VOLVO

VERKSTADS- MEDDELANDE

BETR.	PRODUKT
PARKERINGS- BROMS	P
140, 164, 1800	GRUPP
	55
DATUM	NR
April 1970	8

Förbättrad parkeringsbroms 140, 164 och 1800.

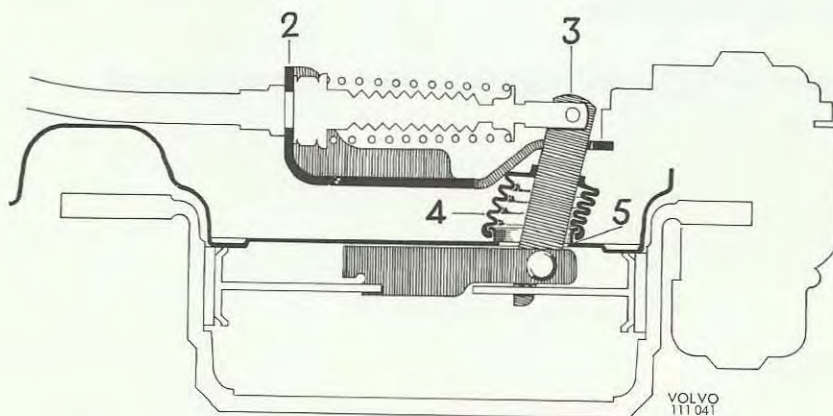
1. Spärrhake och spärrsegment med annan utformning på 140 och 164.
2. Nytt utförande av konsol för vajer.
3. Hävarm med större utväxling.
4. Bälgtätning för hävarm införs och täckplåt utgår.
5. Skyddsplåt med fästplatta för bälg.

2. Konsol

3. Hävarm

4. Bälg

5. Skyddsplåt

1. Endast det nya utförandet av spärrhake och segment lagerförs. Vid byte av exempelvis spärrhake på äldre vagnar byts även segment.
2. Konsolen lagerförs i båda utförandena. Till den nya hävarmen väljs den nya konsolen.
3. Hävarmen finns i båda utförandena. Den nya hävarmen kräver den nya konsolen. Båda sidorna skall ha samma utförande av hävarm.
4. Bälgtätningen kan monteras endast på den nya skyddsplåten. Vid byte av bälg måste bakhjulsbromsen tas isär. Täckplåt skall ej monteras mellan hävarmslänk och skyddsplåt med bälgtätning.
5. Endast det nya utförandet av skyddsplåt lagerförs. Kan monteras även på äldre vagnar.
